COMITÉ DE DÉMOLITION

Date: 21 février 2023

5425, rue de la Légion | Saint-Hubert

Description

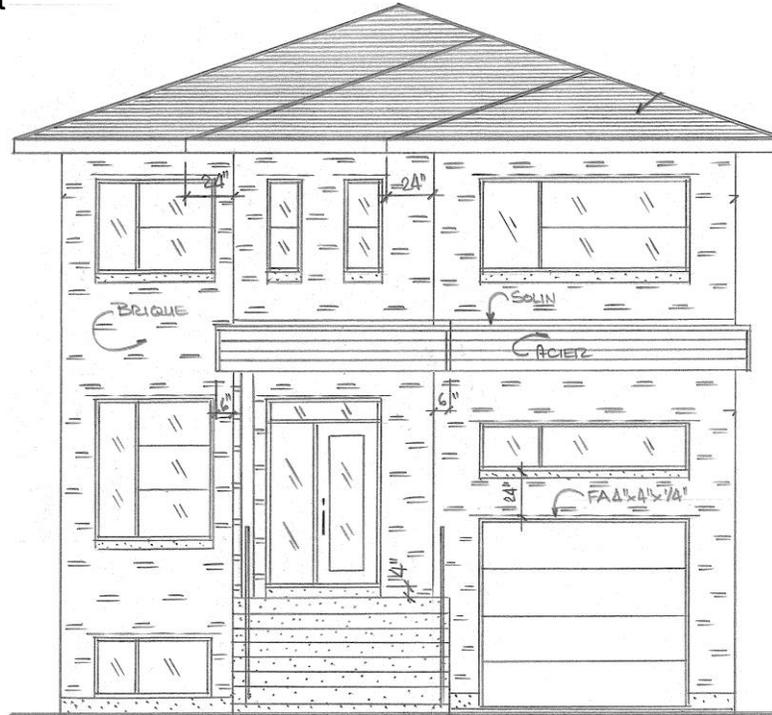
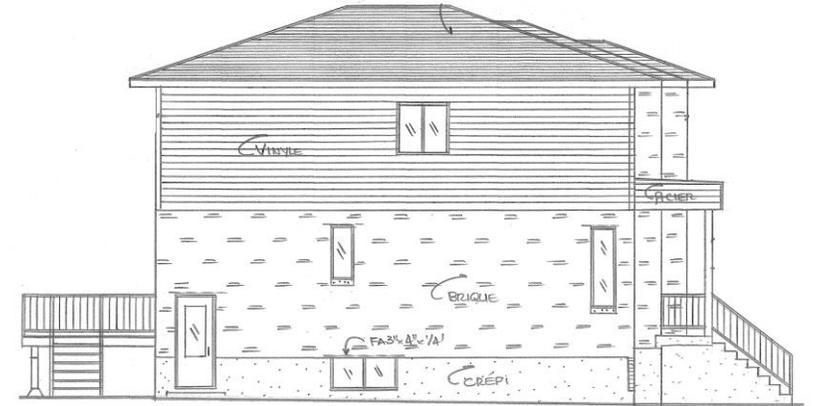
- Considérant la détérioration avancée du bâtiment actuel;
- Considérant le fait que le coût de restauration est supérieur à la valeur de l'immeuble indiqué au rôle d'évaluation;
- Considérant la faible valeur patrimoniale de la résidence;
- Considérant le programme de réutilisation du sol proposé qui ne s'intègre pas adéquatement au voisinage.

- 2° Que la réalisation du programme de réutilisation du sol dégagé respecte les conditions suivantes :
 - 2.1 Le bâtiment doit privilégier une continuité des marges avant à celles des bâtiments voisins;

- 2.2 La proposition architecturale doit présenter des caractéristiques architecturales traditionnelles qui prennent appui sur les caractéristiques dominantes des bâtiments environnants et significatives du milieu d'insertion;

- 2.3 La volumétrie, telles la largeur, la profondeur, la hauteur du rez-de-chaussée et la forme de la toiture, doit s'harmoniser à celle des bâtiments environnants;

- 2.4 Le niveau du rez-de-chaussée, d'un étage ou d'un toit doit présenter un alignement cohérent avec celui des bâtiments environnants;
 - 2.5 Le garage doit être traité en retrait et de manière discrète dans l'ensemble. Son importance ne doit pas tendre à dominer la proposition architecturale;

Plan de l'aménagement du terrain proposé

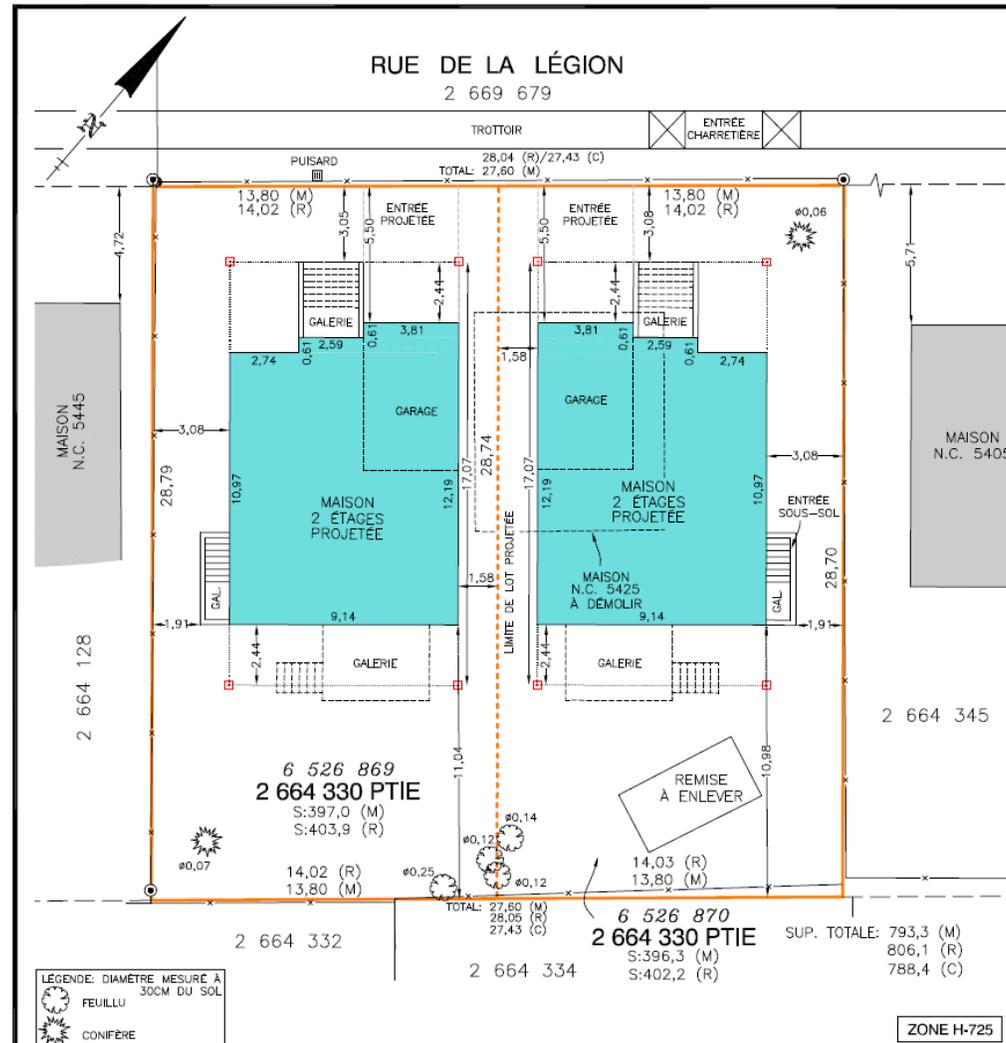
- 2.6 Les arbres présents doivent être adéquatement protégés durant les travaux et conservés par la suite;
 - 2.7 Les matériaux de revêtement proposés, tant au niveau du nombre, du type, du format, de leur finition ou de leur couleur, doivent créer un ensemble cohérent avec les bâtiments environnants de même type. La proposition devra éviter les contrastes avec les bâtiments environnants de même type;
